## 第 10 章 準備書に対する意見、見解等

### 10.1 説明会の開催状況、質疑、意見の概要及び事業者の見解

横浜市環境影響評価条例に基づき、「(仮称)北仲通北地区 B-1 地区新築工事 環境影響評価準備書」に対し、9 通の意見書（延べ意見数 16 件）が提出されました。意見の内容と意見数は、表 10.2-1 に示すとおりです。

準備書段階における審査会では、審査会委員からの意見・質問に対して、補足資料を用いて説明・回答しました。その際に事業者が作成・使用した補足資料 1～13 を次頁以降に掲載します。

図 10.2-1 配置図

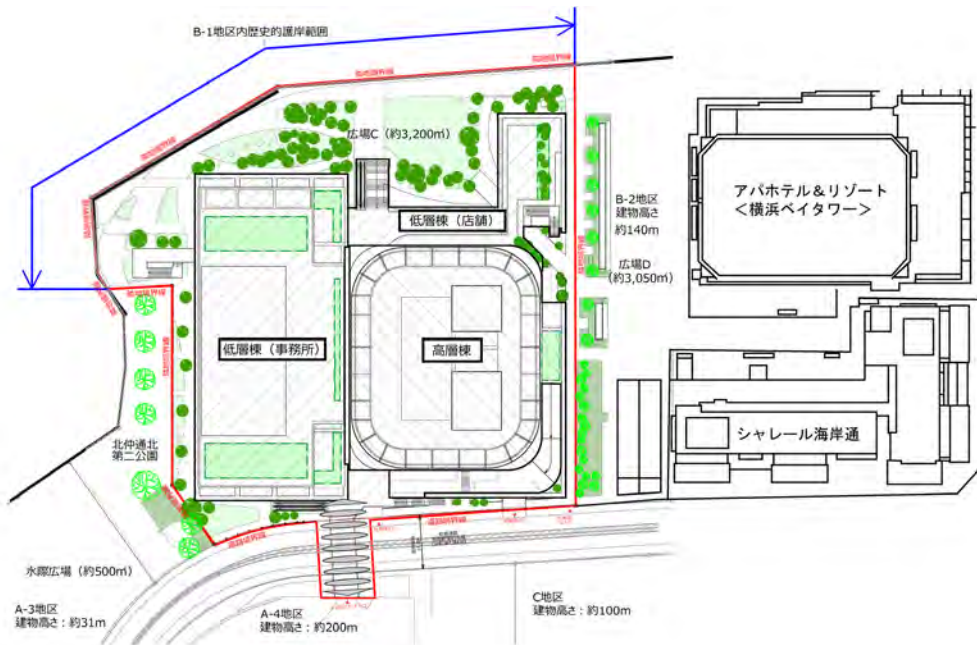
項目	意見書の内容	事業者の見解
環境影響評価	<p>景観</p> <p>圧迫感はないという評価をしているが、図 6.14-4(1)について、シャレール海岸通よりも道路側に突出してかなり道路に近接しており、圧迫感があり、更に町並みを壊している。シャレール海岸通と建物のラインを合わせていただきたい。少なくとも高層棟の部分だけでもシャレール海岸通のラインよりも前に出ることがないようにしていただきたい。</p>	<p>本事業の建築物の配置とシャレール海岸通の関係は図 10.2-1 に示すとおりです。本事業の高層棟については、シャレール海岸通の壁面位置より道路側には出ない計画です。</p> <p>また、本事業では、景観の環境の保全のための措置として、市道新港第 93 号線沿いの街並みの変化や圧迫感の低減について、図 10.2-2 に示すように、周辺の既存建築物のれんが面高さに合わせ、街並みの連続性に配慮したデザインとする他、高さ方向にボリュームを分節し、また下層方向に向けて徐々に透かした仕上げとする等、圧迫感の低減にも配慮しています。</p>

図 2-1 北仲ノット 46 階展望フロアからの現況写真

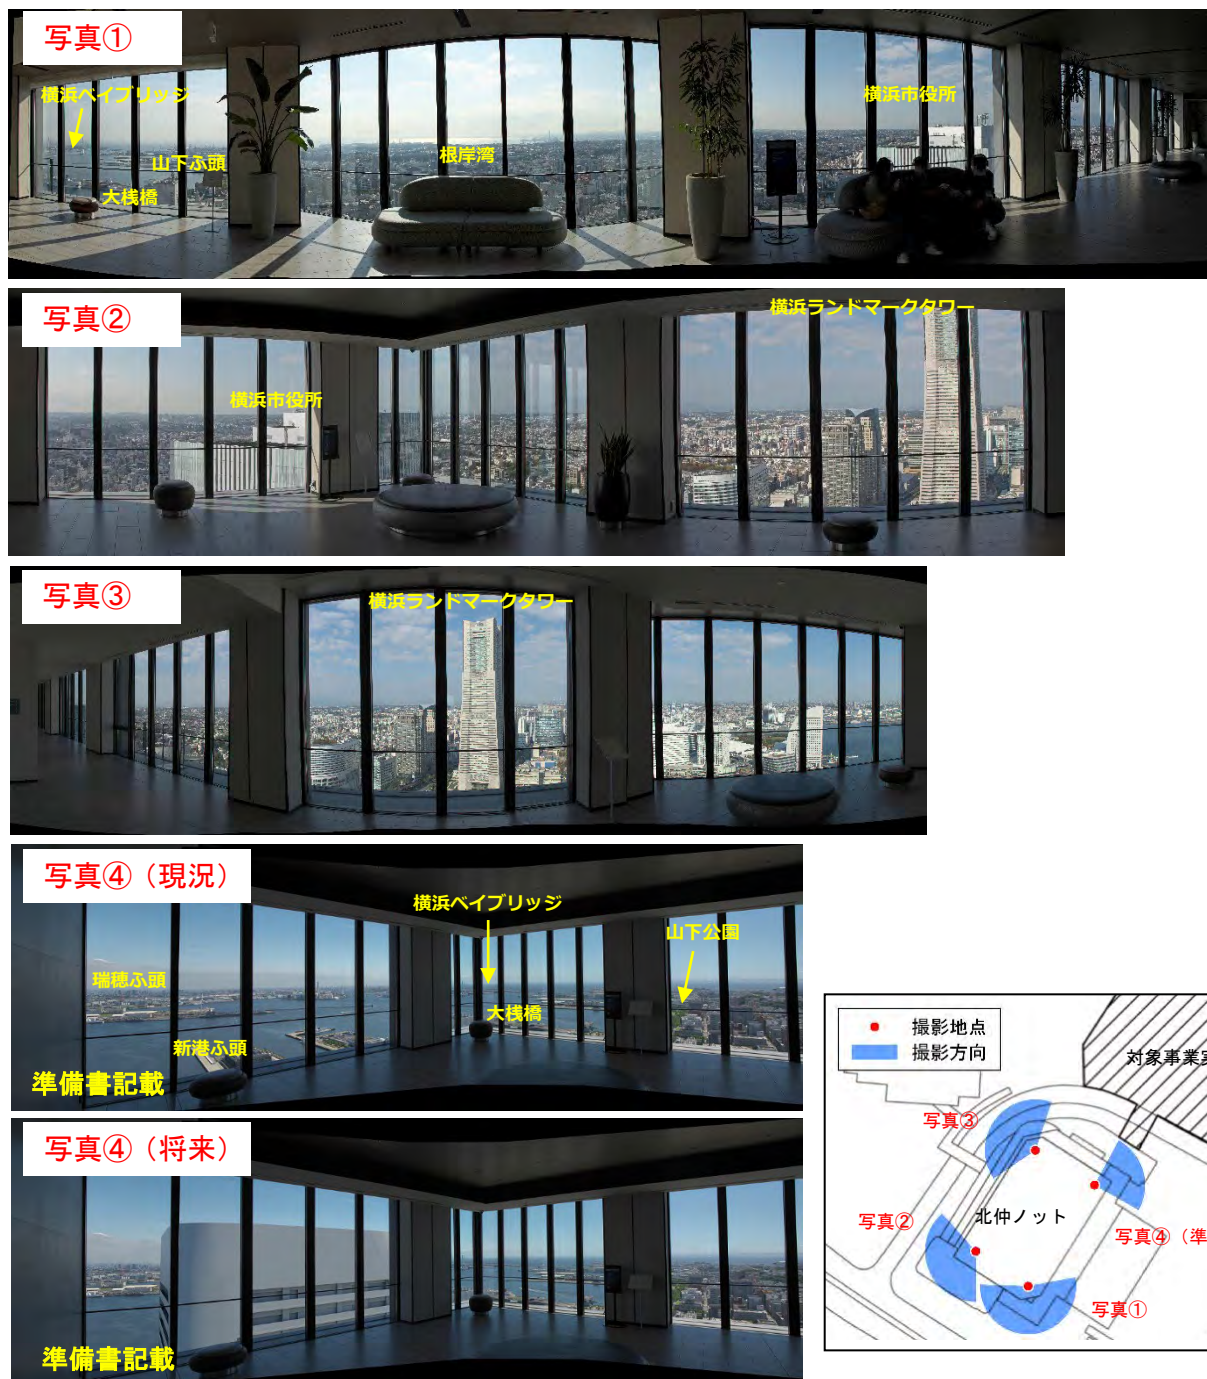
北仲ノット展望フロアからの眺望について、環境影響評価準備書（以下、「準備書」という。）で展望フロア全体の機能は維持されると予測した補足の説明として、各方向の眺望の現況写真は図2-1に示すとおりです。

北仲ノット展望フロアからは、港及び内陸部のほぼ全方位眺望が可能であり、本事業の計画建築物の出現により、北側の新港ふ頭方向の眺望の一部が遮蔽されますが、横浜ベイブリッジや山下公園及び瑞穂ふ頭方向は、引き続き眺望が可能です。また、その他の方向に対しては計画建築物の影響はなく、引き続き眺望が可能となっています。

なお、準備書に記載した“展望フロア全体の機能は維持される”という予測結果は、表 2-1 に示すように変更いたします。

変更前 (準備書記載内容)	この地点からは、展望フロアのガラス越しに計画建築物の高層棟の上部が視認できると予測します。 計画建築物の出現により、新港ふ頭方向の眺望が遮蔽されますが、横浜ベイブリッジや山下公園及び瑞穂ふ頭方向の眺望は引き続き確保され、展望フロア全体の機能は維持されるものと予測します。
変更後	この地点からは、展望フロアのガラス越しに計画建築物の高層棟の上部が視認できると予測します。 計画建築物の出現により、新港ふ頭方向の眺望が遮蔽されますが、横浜ベイブリッジや山下公園及び瑞穂ふ頭方向は、引き続き眺望が可能と予測します。

図 3-1 建物の供用（設備機器の稼働）に伴う騒音レベル(地上約 31.0m)

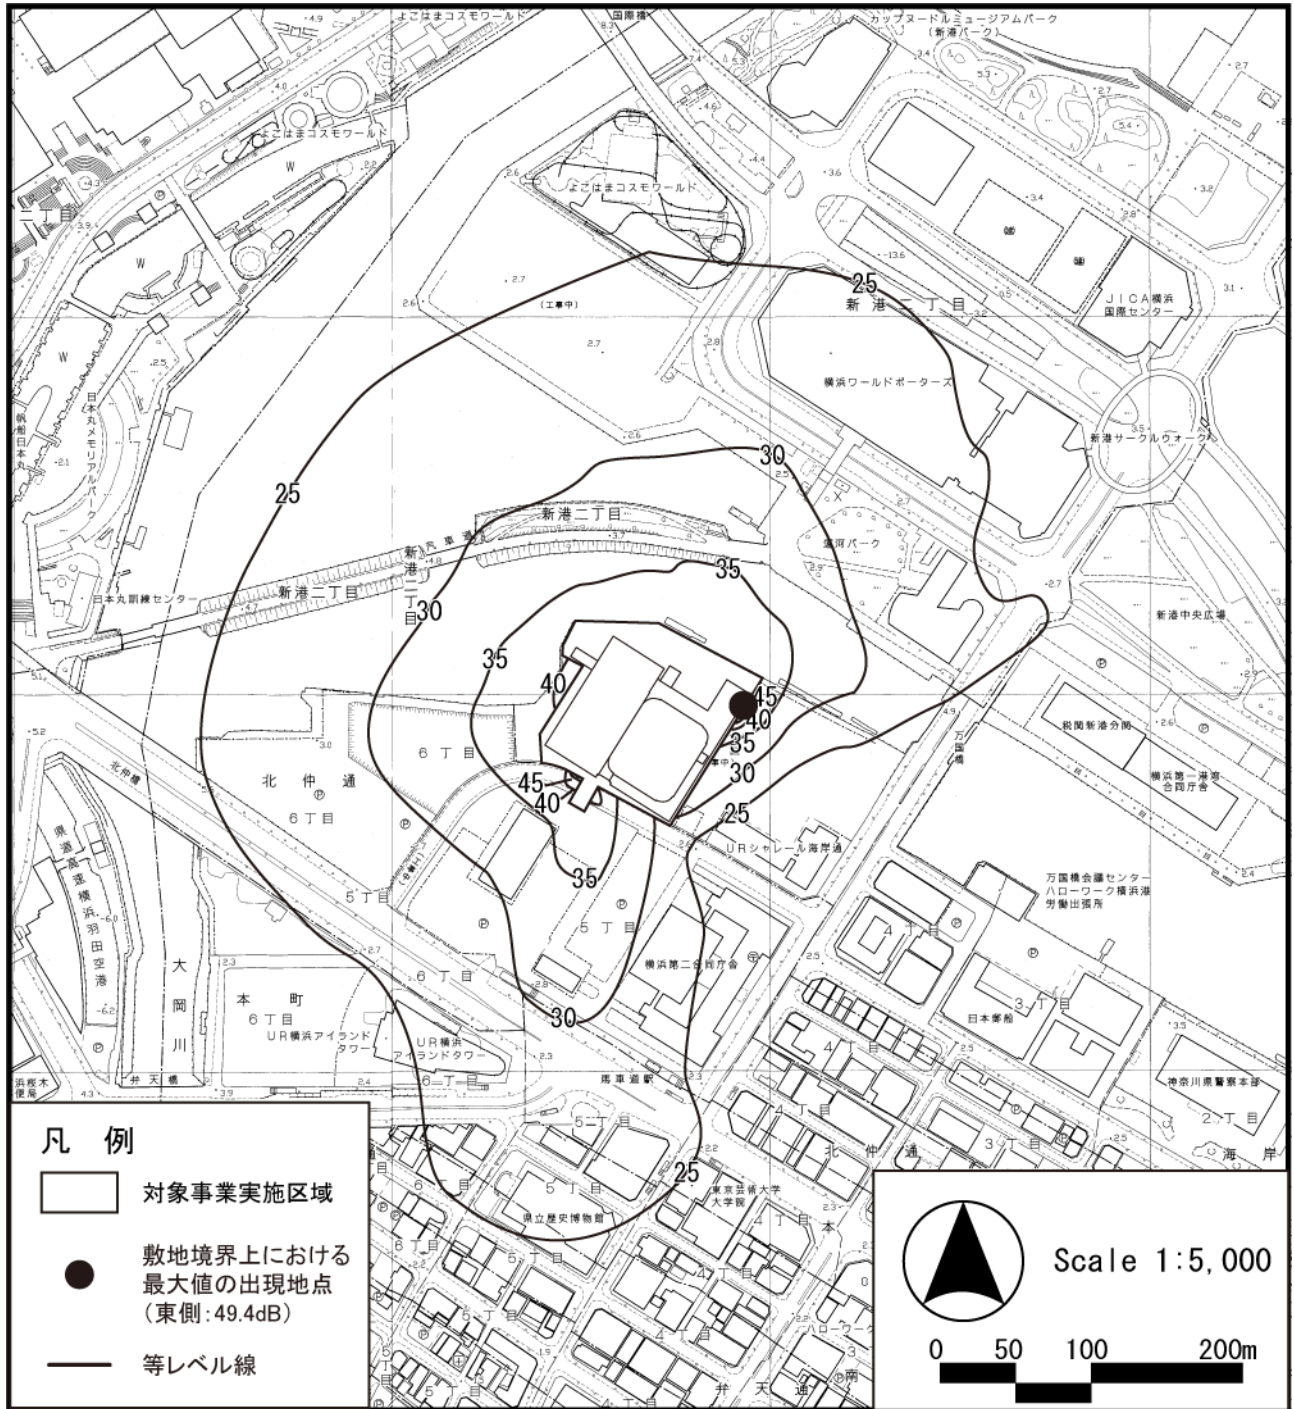
供用時の設備騒音について、地上 31mでの騒音がなぜ東側で大きくなるのかというご質問を受け、地上約 31mの騒音コンターを図 3-1 に示します。

高さ約 31mの低層棟（事務所）の屋上に配置された設備機器、及び低層棟（店舗）の設備機器（準備書 P6.6-28 及び P6.6-29）により、地上付近より上空の騒音レベルが高くなります。屋上の設備機器に対して、地上付近では建物で遮蔽されることにより騒音レベルが減衰し、北側敷地の境界付近が最大となりましたが、地上約 31mの騒音レベルは、敷地境界との距離が近く、騒音の影響を受けやすい東側が最大になると予測しています。

図 4-1 馬車道駅 2a 出口調査地点

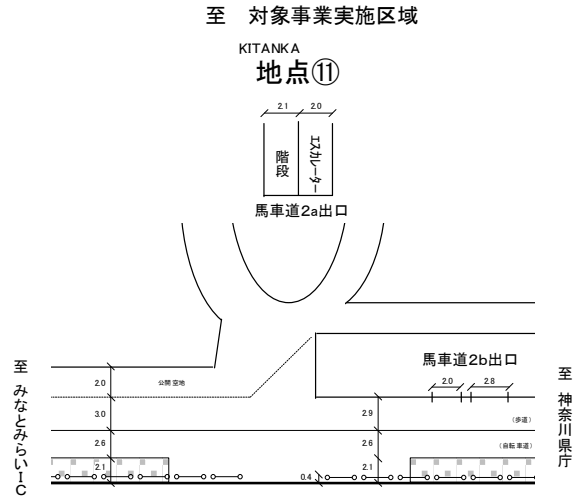
公共機関等への負荷については、計画段階配慮書時の「令和 3 年度 第 11 回 横浜市環境影響評価審査会」での審議において、鉄道駅への負荷についてのご意見があったことから、計画建築物への来訪者や居住者が主に利用すると考えられる馬車道駅 2a 出口について、歩行者交通量の現況調査及び供用時の歩行者サービス水準での評価を行っております。

図 4-1 に示すとおり、馬車道駅 2a 出口（地点⑩）は、上下のエスカレーター及び階段の構造となっています。歩行者交通量は表 4-2 に示すとおり、現況ではピーク時の 15 分間で平日 124 人、休日 155 人となっており、供用時は、本事業と周辺開発（A-1・2 地区）の供用時の歩行者を含めて、ピーク時の 15 分間で平日 224 人、休日 246 人と予測しました（詳細は、準備書資料編 p. 資料 3. 9-267）。

供用時の歩行者流量は平日が 4.1 人/m $\cdot$ 分、休日が 4.6 人/m $\cdot$ 分となることから、いずれも自由歩行が可能とされる歩行者サービス水準 A が確保されるため、馬車道駅 2a 出口については供用時も円滑な通行が確保されると考えます。

図 6-1 汚染土壌の残置区画と計画建築物の配置

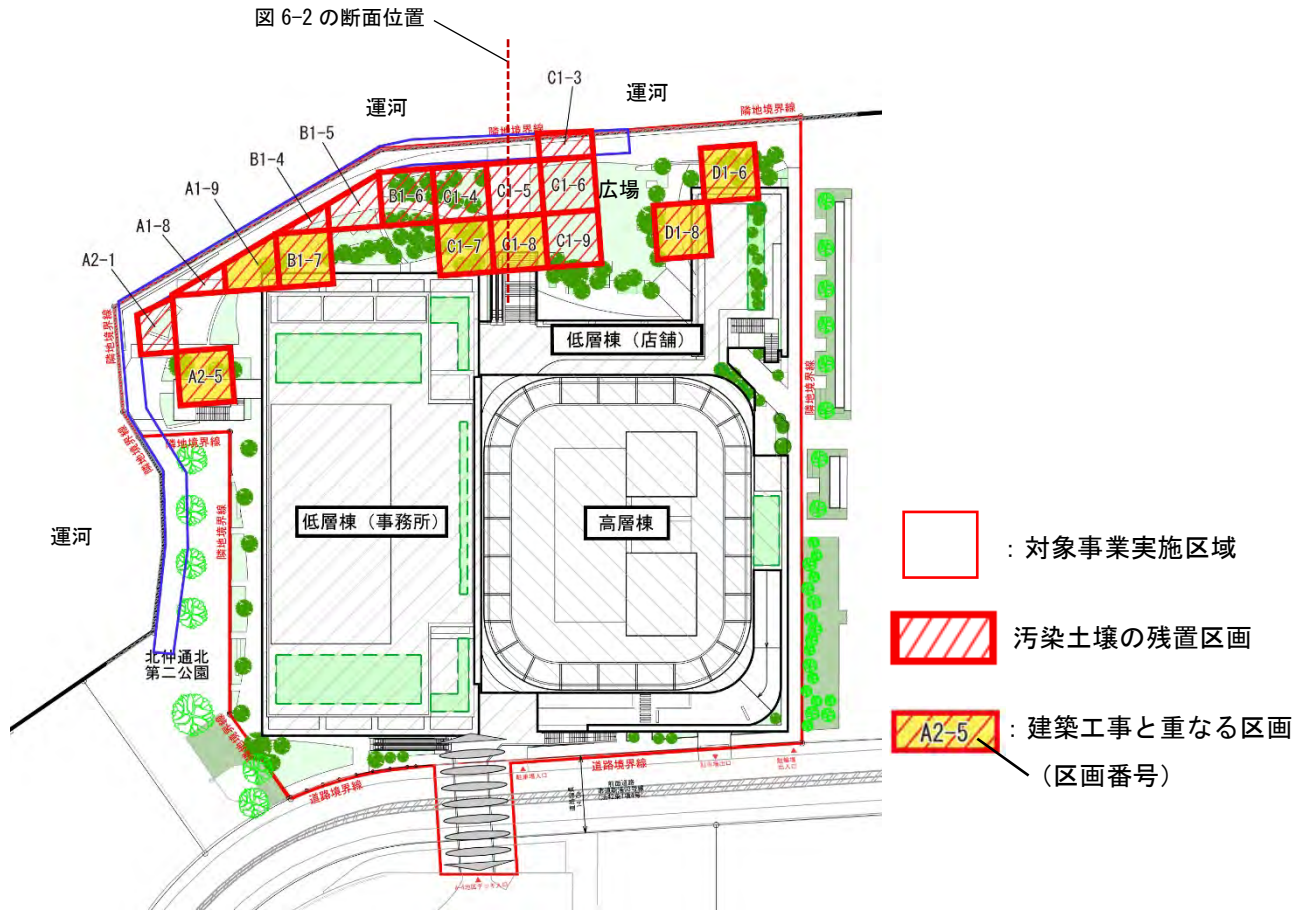
過去に実施された対策工事報告書（以下、「既存報告書」）に記載されている汚染土壌の残置区画と、今回建設する施設の配置計画を重ねたものは図 6-1 に示すとおりです。

図 6-1 に記載した汚染土壌の残置位置については、既存報告書に記載された位置図に基づくもので、今回、改めて測量を行っているものではありませんが、重ね図では、汚染土壌の残置区画の一部が、低層棟（店舗）の北端、低層棟（事務所）の北端、及び西側の外階段に重なると考えられます。計画建築物と重なる区画については、建築工事に伴って掘削を行う計画であり、区画の全体を掘削すると仮定すると、表 6-1 に示すような掘削深さ及び土壌量になるものと想定しています。

図 6-2 計画断面図

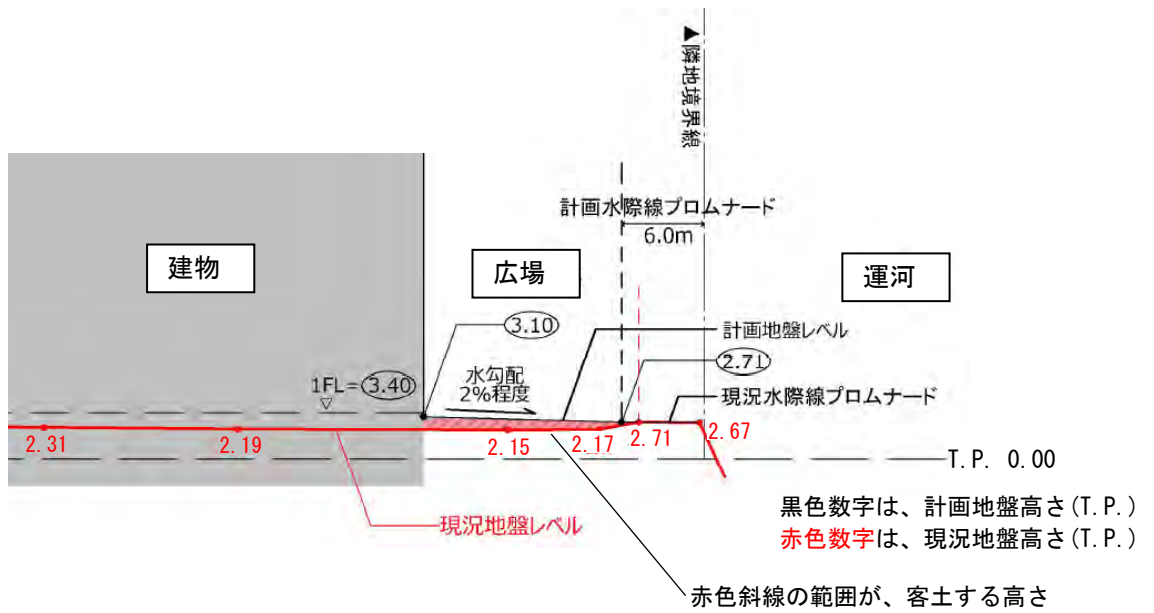
また、計画建築物と重ならない区画については、図 6-2 に示すように、現状地盤に対して高さ約 0～1m（大部分の範囲は、高さ 0.5～1m）の客土を行い汚染土壌を保存する想定です。しかし、高木植栽の植穴部分や、プロムナードに近い区域など、舗装や植栽など外構工事に伴い汚染土壌の除去が発生する可能性があることから、舗装及び低木植栽（地被を含む）の区画は現況地盤から深度 0.5m、高木の植栽予定区画は深度 1.5m を掘削すると想定して、発生すると想定される土壌量を算出しました。発生する土壌量は表 6-2 に示すとおりです。したがって、建築物の工事によって発生する土壌量は約 1,440m<sup>3</sup>、及び外構工事によって約 669m<sup>3</sup> となり、合計約 2,109m<sup>3</sup> になると予測します。なお、対策工事の実施にあたっては、対策の範囲や深さ及び具体的な対策内容等、土壌汚染対策法に基づき、関係機関と協議を行いながら実施していきます。

図 7-1 工事中の待機スペース

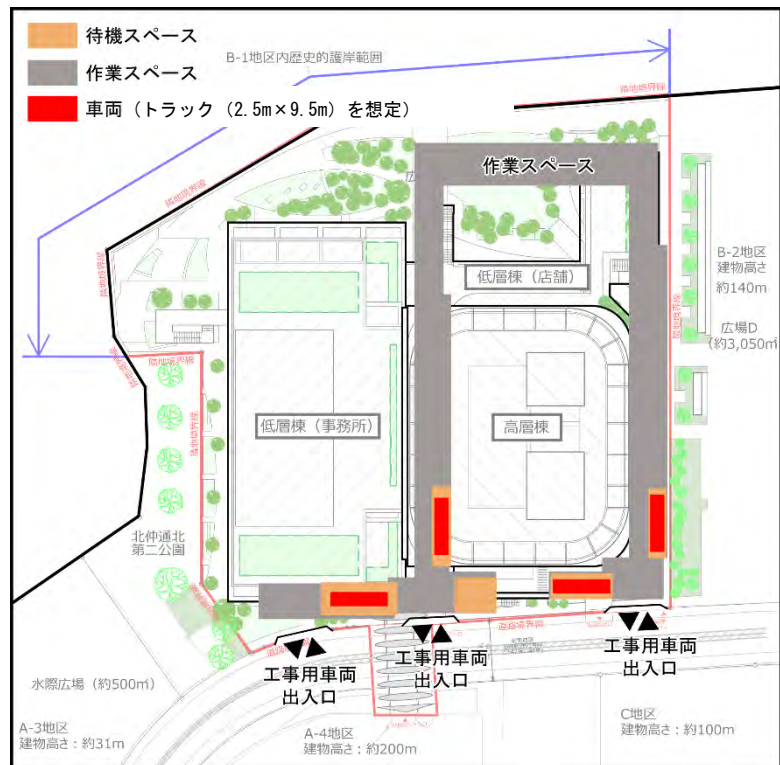
方法市長意見書でもご指摘いただきました、工事中の路上待機防止のため、対象事業実施区域内に、図 7-1 に示すような工事中の待機スペースを設ける計画です。なお、待機スペースのスペースは、工事の施工段階に応じて適切に配置していきます。

図9-1 設備機器の配置及び地上31mにおける騒音の等レベル線

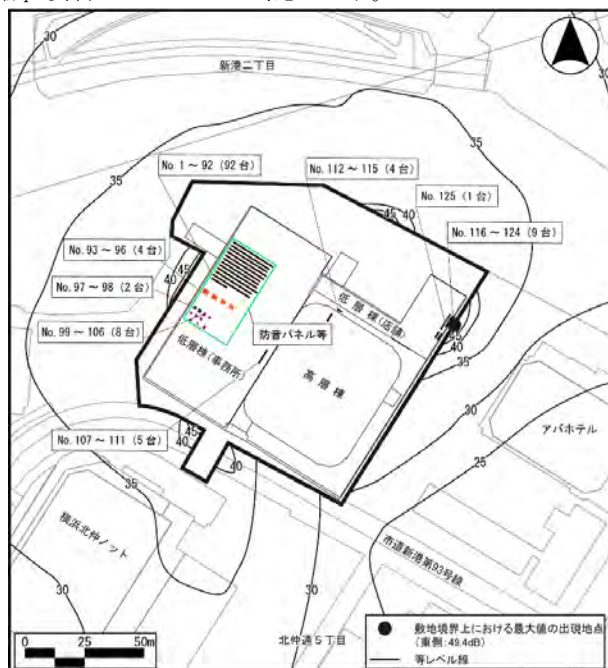
前回の審査会（令和4年度 第12回横浜市環境影響評価審査会）に提示した「補足資料3 供用時における上空の騒音予測」において、東側敷地境界付近が最大となる予測結果であったことについて、保全対象のアパホテル（東側）及び横浜北仲ノット（南側）を含む敷地境界付近各方向における設備機器毎の寄与騒音レベルは表9-1に、対象事業実施区域の敷地境界付近の等レベル線図は図9-1に示すとおりです。なお、上空に保全対象のない西側及び北側についても、敷地境界付近の騒音レベルを見直したところ、最大値は西側48.4デシベル、北側47.6デシベルであり、45デシベルまでの等レベル線が出現するため、前回の審査会の補足資料3の図3-1を一部修正しております。

東側への騒音影響については、低層棟（店舗）に設置されている機器による寄与が大きいのに対して、南側、西側及び北側への影響は、低層棟（事務所）に設置されている機器による影響が大きくなっています。なお、低層棟（事務所）の屋上設備置場については、防音パネル等を設置する予定であり、敷地境界までの距離が近い西側では、防音パネル等の効果が大きいものと考えられます。

図10-1 主な歩行者ルートと歩行者交通量の調査地点

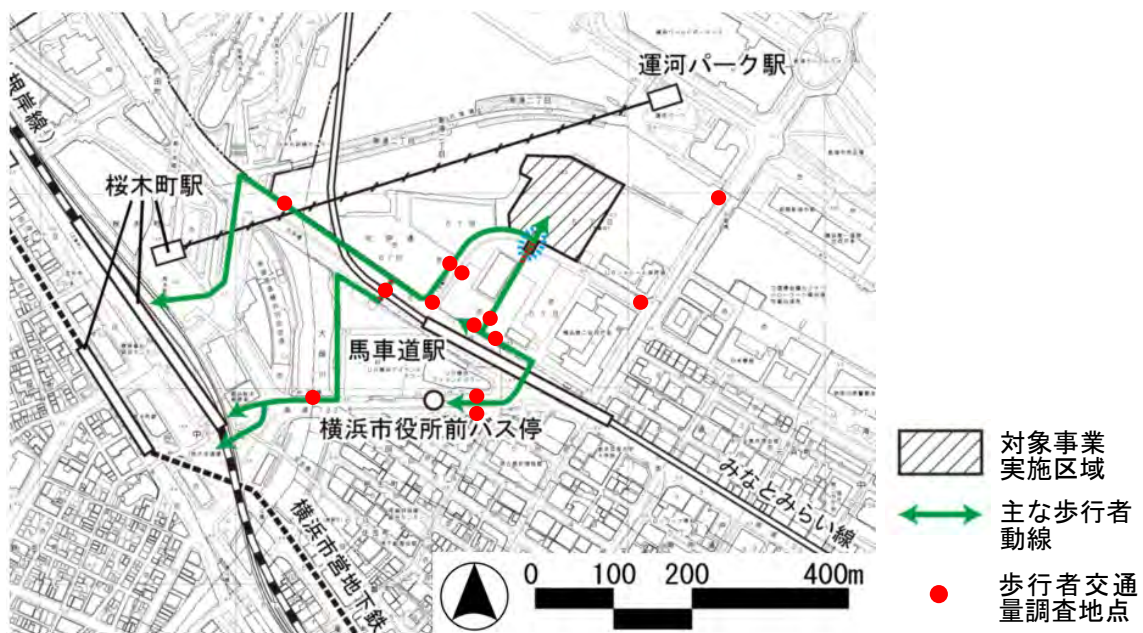
前回の審査会（令和4年度 第12回横浜市環境影響評価審査会）に提示した「補足資料4 公共施設を考慮した歩行者混雑の予測及び評価」について、横浜市環境影響評価技術指針では、対象事業の実施による周辺施設への影響を評価する項目として「地域社会」があり、その予測及び評価は、「地域分断」「交通混雑」「歩行者の安全」について行うとされています。本事業では、地域分断に影響する行為・要因がないため、事業実施に伴う自動車と歩行者の増加による交通混雑、及び歩行者の安全による影響を調査・予測・評価しています。

このうち、令和4年度 第11回及び第12回横浜市環境影響評価審査会でご説明した、建物の供用に伴う歩行者混雑については、対象事業実施区域が鉄道駅の至近であることや、配慮書段階での審査会意見を踏まえ、鉄道駅からの歩行者等の主要なルートと想定される歩道等の13地点（図10-1参照）を調査、予測及び評価しています。これは、桜木町駅や馬車道駅に向かう通行ルート上の歩行者や、各駅から周辺施設に向かう歩行者の安全な通行が、供用後も確保されるかどうかを確認する地点であり、対象事業実施区域周辺にある、小学校の通学路上の地点も含まれています。

この13地点について、建物の供用時におけるピーク時の歩行者交通量を予測し、サービス水準に照らして確認したところ、全ての地点において、サービス水準A（自由歩行ができる水準）が確保されており、馬車道駅、桜木町駅へ向かう通行ルート、小学校への通学は阻害されることはありません。そのため、環境保全目標「歩行者の安全で円滑な通行が確保され、利便性の向上に寄与すること」は達成されるものと考えています。

図 12-1 工事用車両の待機スペース

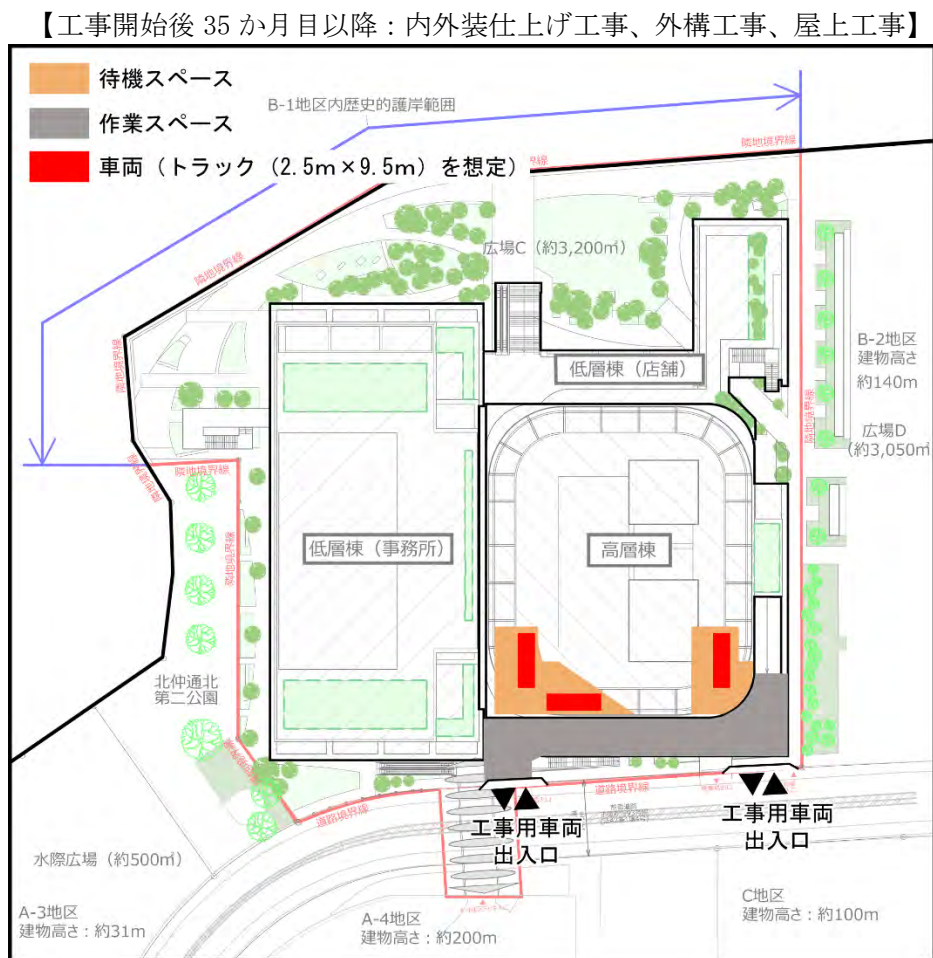
前回の令和4年度第13回環境影響評価審査会では、工事用車両台数が最大となる地下部の工事中（工事開始後6～15か月目）及び地上部の工事中（工事開始後26～34か月目）における車両待機スペースの資料を作成しました。さらに工事が進み、最も作業スペースが狭くなった時期における車両待機スペースについては、工事開始後35か月目以降の内外装仕上げ工事、外構工事、及び屋上工事の時期が該当し、車両待機スペースは図12-1に示すような配置を想定しています。計画建築物の高層棟1階は、供用時には駐車場等となり、また高層棟1階の南側には車寄せが設置される計画となっていることから、待機車両については、工事の進捗に合わせ、供用時の駐車場及び車両動線のスペースを待機スペースとして用いることが可能と考えています。
